Modulo per la presentazione delle osservazioni per i piani/programmi/progetti sottoposti a procedimenti di valutazione ambientale di competenza statale

ID: Codice procedura (ID_VIP/ID_MATTM): 12691

‘Progetto di un impianto eolico denominato "Pitigliano" ubicato nei comuni di Pitigliano (GR) e Sorano (GR) costituito da 20 (venti) aerogeneratori di potenza nominale MW per un totale di 140,0 MW con relative opere connesse ed infrastrutture indispensabili’

TESTO DELLE OSSERVAZIONI

Immagine 1. Vincoli ex art. 136 del CBC dal PIT della Regione Toscana e zona approssimativa dove è progettato l'impianto industriale.

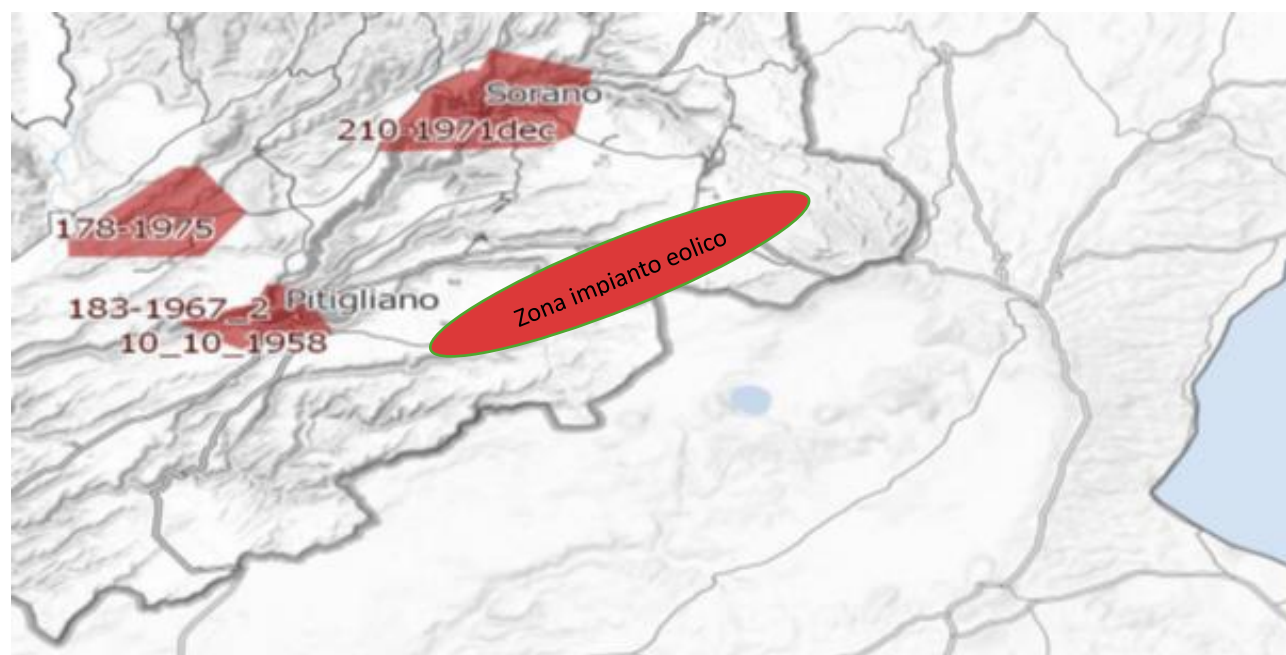
Inoltre, come sostiene la Proponente parte dell'impianto si verrebbe a trovare a 3,5 km dal centro abitato di Sorano. Infatti, tre degli aerogeneratori WTG 08, 09, 10 sono addirittura all'interno delle fasce di rispetto dei 3 km del suo vincolo paesaggistico di notevole interesse pubblico ex art 136 del CBC. Si evidenzia che così si crea

un'ulteriore incompatibilità con la tutela del Paesaggio.

Immagine 3. Cumulo di una parte di impianti eolici, fotovoltaici e geotermici industriali in progettazione ed esistenti intorno all’eolico industriale “Pitigliano”.

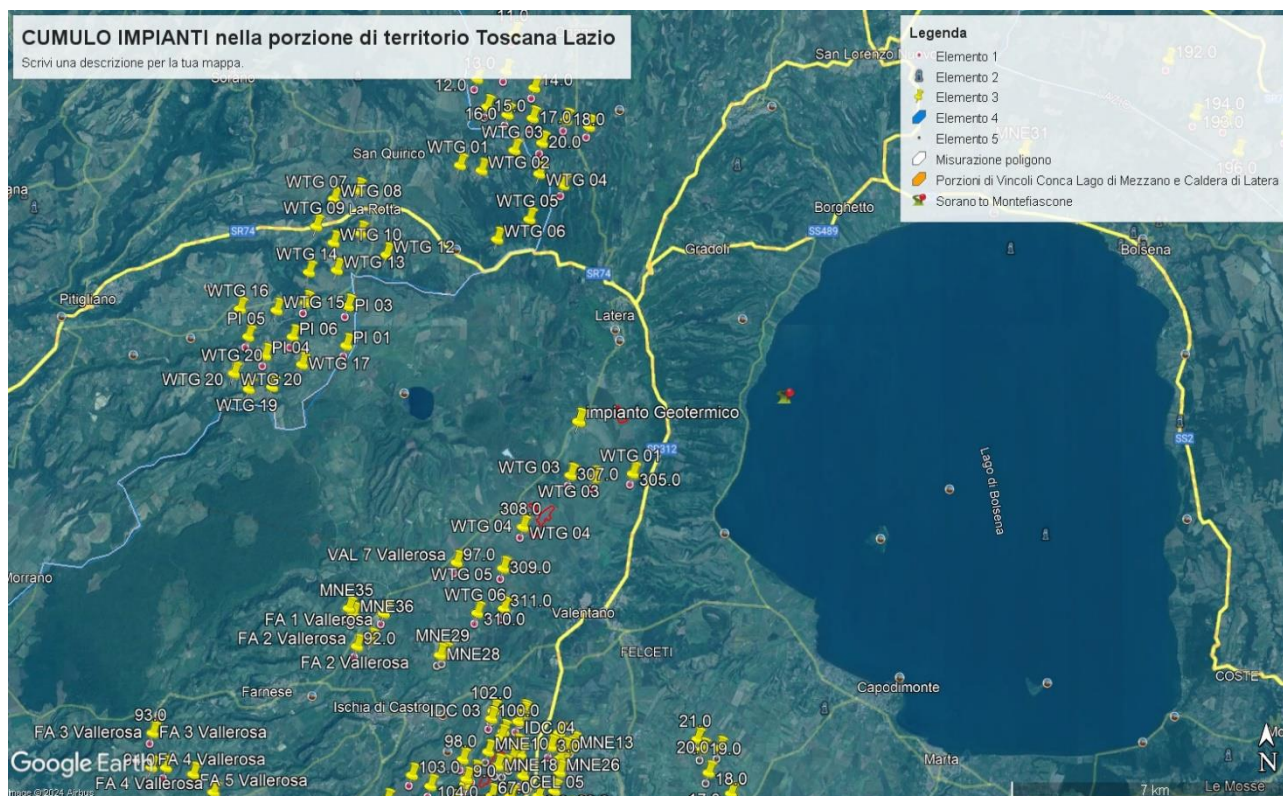
Tornando alle Linee guida nazionali, l’allegato IV dedica il paragrafo 3 agli impatti visivi e quelli sui Beni Culturali, Paesaggistici, Naturalistici e Culturali, dove viene detto che la valutazione dell’impatto visivo dovrà essere effettuata tenendo conto “**degli elementi caratterizzanti e qualificanti il paesaggio, effettuata alle diverse scale di studio (vasta, intermedia e di dettaglio...**”. Le analisi debbono non solo definire l’area di visibilità dell’impianto eolico industriale, **ma anche il modo in cui l’impianto viene percepito all’interno del bacino visivo**. Le analisi visive debbono inoltre tener in opportuna considerazione **gli effetti cumulativi derivanti dalla compresenza di più impianti**”. Nella Relazione Paesaggistica e nello Studio di Impatto Ambientale prodotte dalla proponente come già evidenziato è stato ignorato il vincolo paesaggistico di notevole interesse pubblico ex articolo 136 del Codice dei

Beni Culturali “*Ambito paesaggistico, geologico e geomorfologico dell’orlo della caldera di Latera ...*” Non vengono nemmeno citati gli impianti eolici in progetto al MASE, il “Rempillo” (6 aerogeneratori) e un altro in verifica amministrativa di 14 aerogeneratori e 72, 6 MW. Ad oggi nei territori di Pitigliano, Sorano e in quello limitrofo potenzialmente potrebbero essere insediati 40 aerogeneratori alti 200 metri e larghi 170. Ma la proponente non cita neanche altri impianti che creerebbero il cumulo e quindi maggiore impatto. Infatti, sul territorio della “Città del Tufo” (Sorano e Pitigliano) impatterebbero anche l’impianto eolico “Montarzo” di Onano con 13 aerogeneratori con le dimensioni ricordate, l’altro eolico industriale nel territorio di Valentano con sette aerogeneratori (stesse dimensioni), gli impianti di Farnese con un minieolico di 3 Torri alte 60 metri già installate in località Poggio del Crognolo e l’impianto eolico industriale “Vallerosa” (7 aerogeneratori alti 200 metri e larghi 158 metri) in procedura VIA presso la Regione Lazio. Inoltre, altri impianti del minieolico già presenti a Valentano, Cellere e Piansano e due progetti eolici industriali con le stesse dimensioni (200 m x 170 m) nel Comune di Ischia di Castro. La valutazione del cumulo non prende neanche in considerazione gli impianti industriali di fotovoltaico e agrivoltaico in progetto a Farnese, Valentano, Ischia di Castro, Cellere. L’impianto geotermico in procedura Via al MASE, progettato nella Caldera di Latera. Quindi è stata effettuata una valutazione del potenziale impatto cumulativo non veritiera a dispetto di quanto affermato dalla proponente che sostiene di aver preso in considerazione uno spazio di 10 km intorno al suo impianto per gli impatti che si creerebbero.

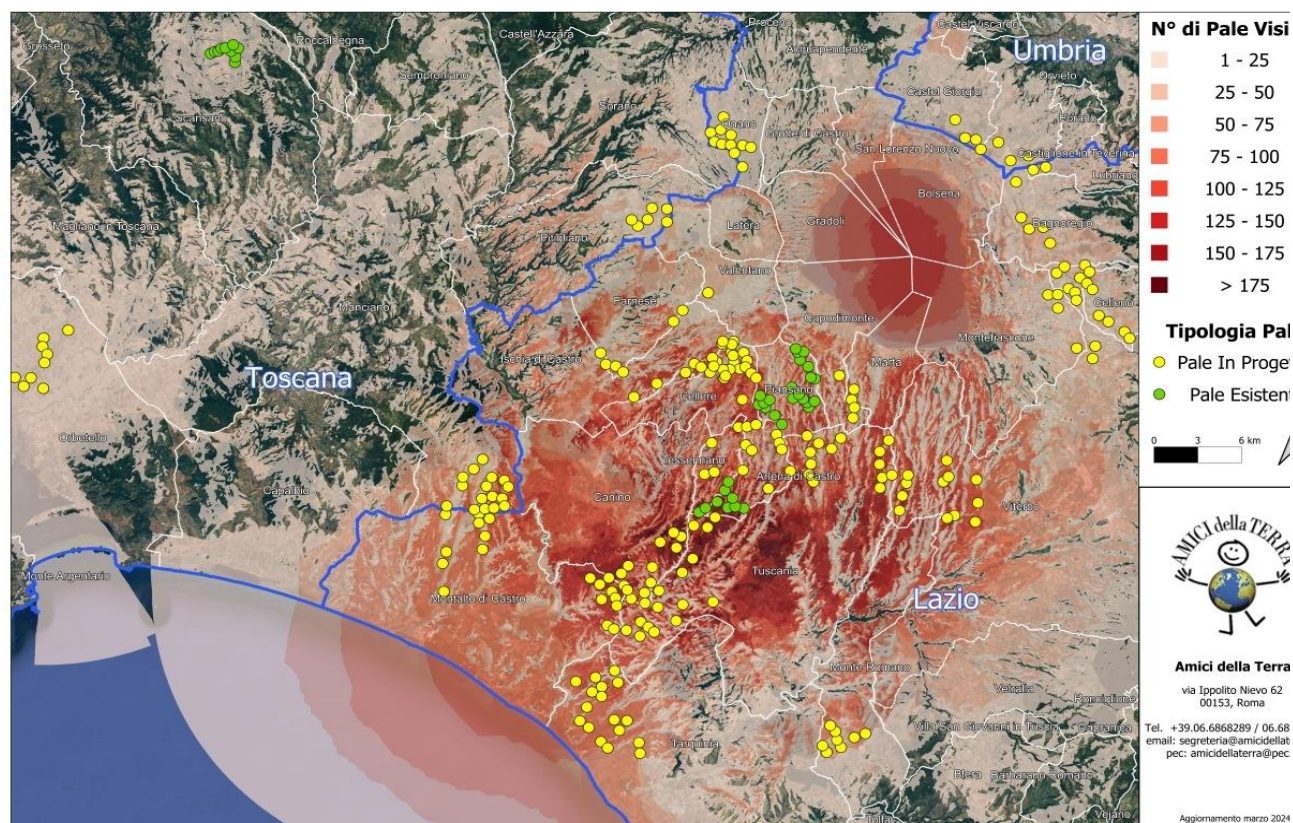
Alla luce di quanto descritto, possiamo concludere che la previsione *"Se a scala europea o nazionale la produzione di energia da fonti rinnovabili è spesso considerata*

come unilateralmente positiva, è infatti a scala locale che lo sviluppo delle energie rinnovabili può produrre esternalità negative che intaccano i valori culturali e naturali del paesaggio, con potenziali ricadute sul turismo, sulla produzione agricola e sull'identità e riconoscibilità dei luoghi” (da D.G.R Lazio n. 390/2022) è quanto mai appropriata anche per il territorio della “Città del Tufo” e della Tuscia settentrionale identificabili storicamente e culturalmente nella Maremma interna.

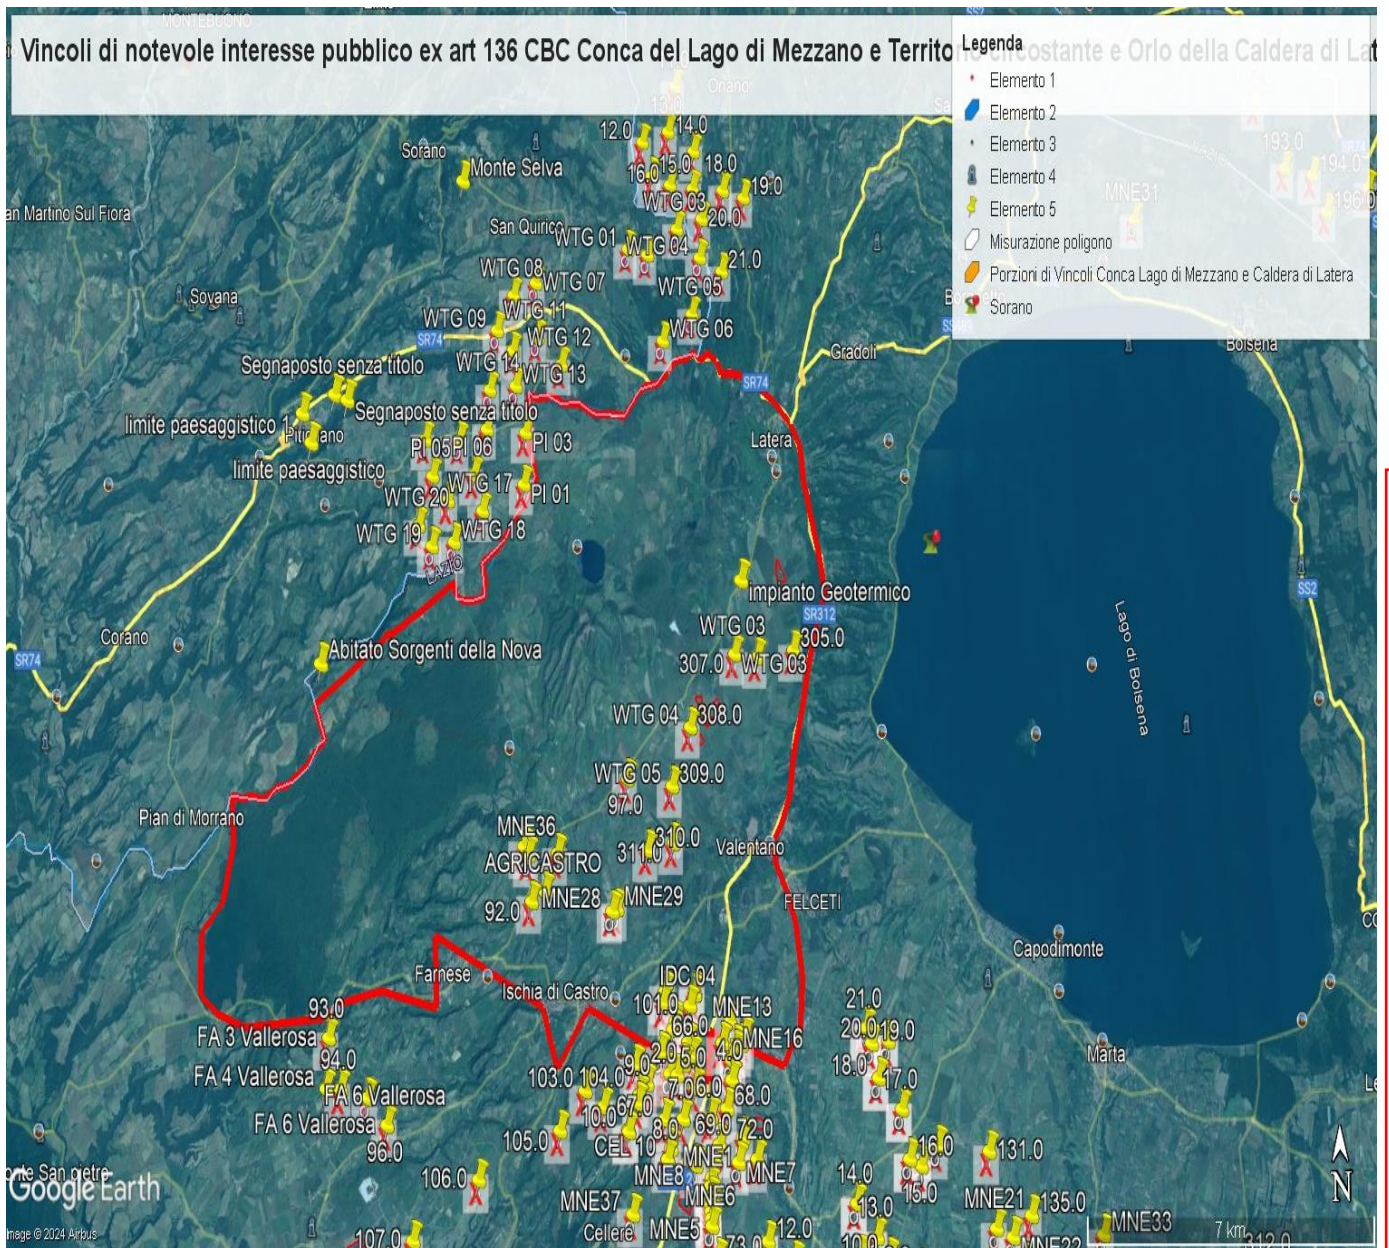
ma nelle sue immediate vicinanze (a soli 100 metri i primi due aerogeneratori) oltre ad impattare sul territorio e sulle economie di cinque Comuni del Lazio (Farnese, Onano, Latera, Valentano, Grotte di Castro e Gradoli) si trova nelle fasce di rispetto dei Beni di notevole interesse pubblico come si è evidenziate nelle Osservazioni precedenti e crea degli impatti negativi anche sui beni naturalistici come verrà dettagliato nell'Osservazione relativa alla Vinca. Inoltre, andrebbe a sommarsi al già enorme cumulo di impianti eolici e fotovoltaici e geotermici che creano una elevata criticità ambientale nella provincia di Viterbo e interferiscono anche con il territorio toscano come si può vedere dalle varie immagini dell'Allegato n. 1.

IMMAGINE n. 3 Impianto eolico industriale “Pitigliano” e distanze aerogeneratori dai Vincolo “Orlo della Caldera di Latera.

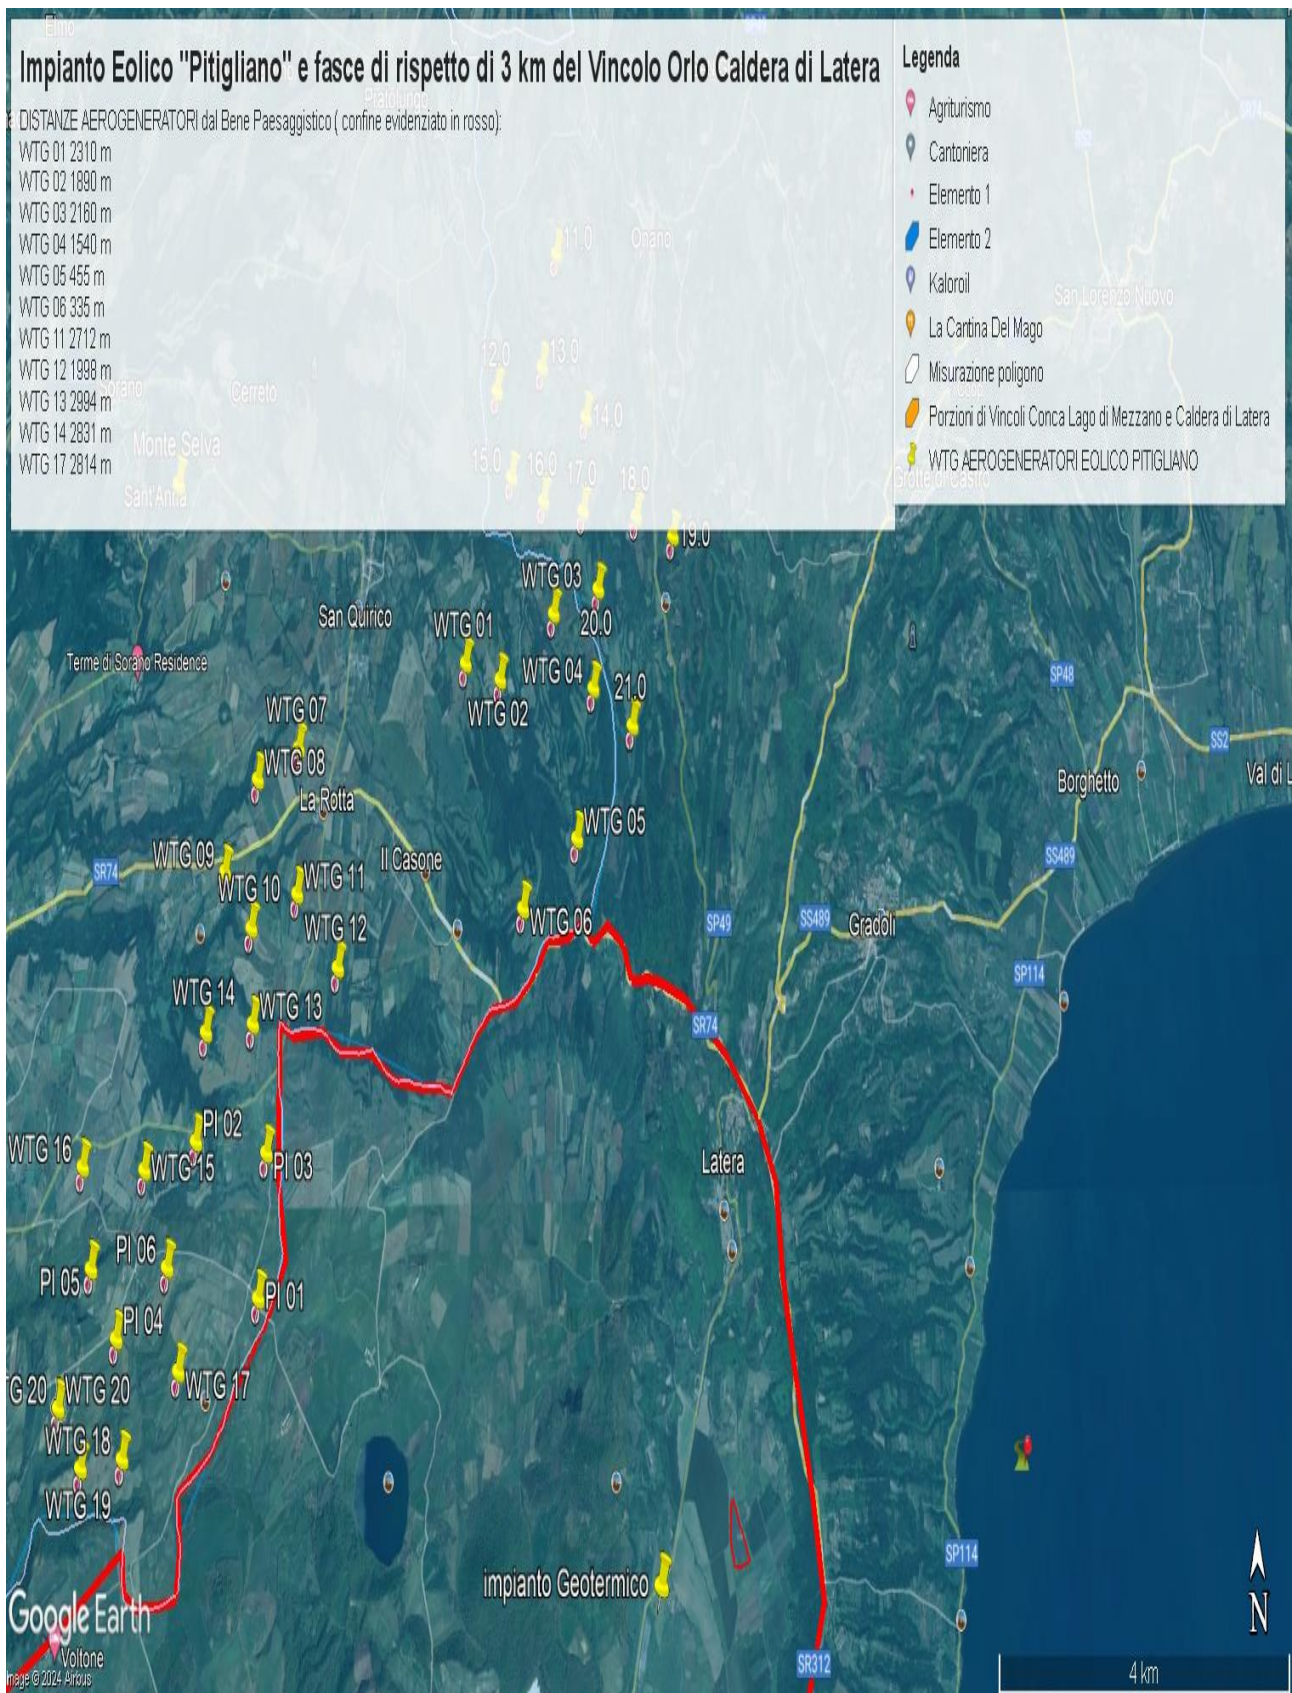
Come è illustrato nell'immagine si ribadisce che l'impianto industriale "Pitigliano" ricade completamente all'interno delle fasce di rispetto dei due vincoli di notevole

interesse pubblico e lambisce quelle di un terzo vincolo e quindi come affermato dal Consiglio di Stato nelle sentenze citate, l'impianto è insediato in area non idonea ai sensi dell'art. 20 comma 8 lettera c quater del D.Lgs. n. 199/2021 e ss.mm.ii al contrario di quanto sostiene la proponente.
